Nota aclaratoria Nº 3

Licitación Pública Nº12/19 “Construcción de la Escuela Agrotécnica de Pocito (primera etapa) - Dto. Pocito

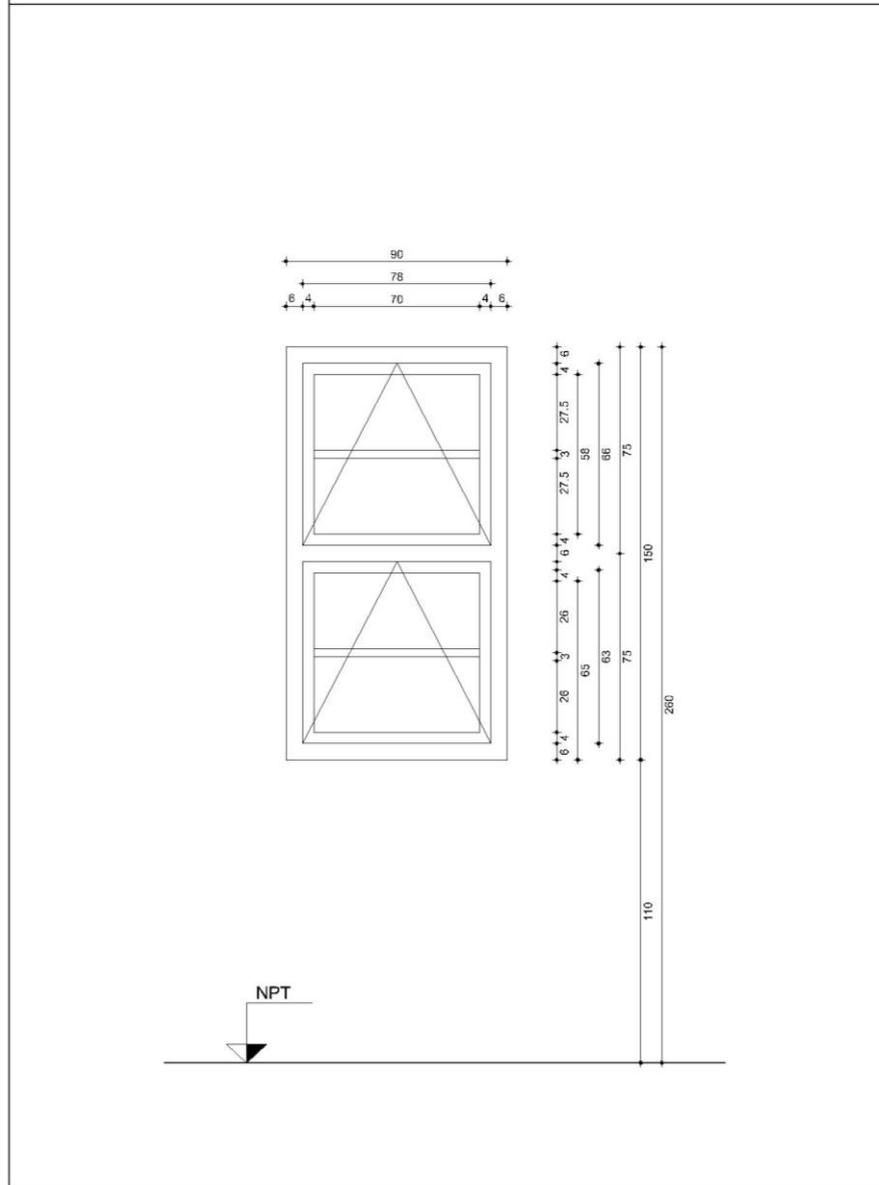
Se aclara que las V2, indicadas en el Plano PC del área de gobierno serán designadas como V2a cuyo detalle se indica en ésta nota. Es decir que las ventanas V2 (cantidad 15) ubicadas en aulas y talleres miden 1.50 m x 1.80m son corredizas, además las V2a (cantidad 8) que están ubicadas en el área de gobierno y son tipo guillotinas según detalle.

Por otro lado, se aclara que todas las ventanas que den a espacios exteriores deben llevar rejas.

Tipo: Pivotante	Cantidad: 8
	Ubicación: Sector de Gobierno

Marco: Perfil aluminio de alta resistencia. Contramarco continuo de aluminio fijado con tacos de nylon expansible
Hojas: Perfil de aluminio de alta resistencia. Hermeticidad y estanqueidad por medio de doble contacto de burletes.
Herrajes: Accesorios para carpintería de aluminio según el caso (Bisagras,ruedas,cierres, manijón, burletes de felpa, etc.)
Vidrios: Vidrio Laminado de Seguridad 3+3, sellados con silicona.
Contravidrio: Varilla de aluminio continua.
Pintura: Color a definir por las Especificaciones Técnicas.
